## Information Technique. Golf, Jetta, Scirocco

A marquer dans Manuel de Réparation: Boîte méc. 020 à 5 vit.  
Edition septembre 1979  
Page: 18

No **15**  
du  
04.90

### Couvercle de fermeture d'axe de commande des vitesses: modifié

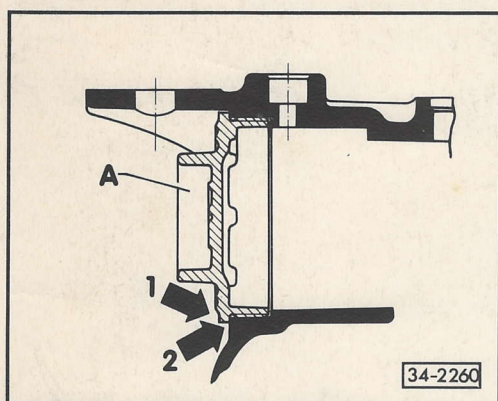
▶ A partir de la date de fabrication des boîtes 03 07 9, le couvercle de fermeture -A- de l'axe de commande des vitesses est muni d'un rebord (flèche 1).

C'est pourquoi le carter de boîte a été muni d'une surface d'appui (flèche 2).

Le couvercle modifié ne peut être vissé que dans les carters de boîte avec surface d'appui. Il n'est pas offert comme pièce de rechange car l'ancien couvercle peut être vissé dans tous les carters de boîte.

Sur certaines boîtes, un joint torique se trouve en plus sous le nouveau couvercle. En cas de remise en état de ces boîtes, il faut reposer une bague-joint. N° de pièce 903.543.01.
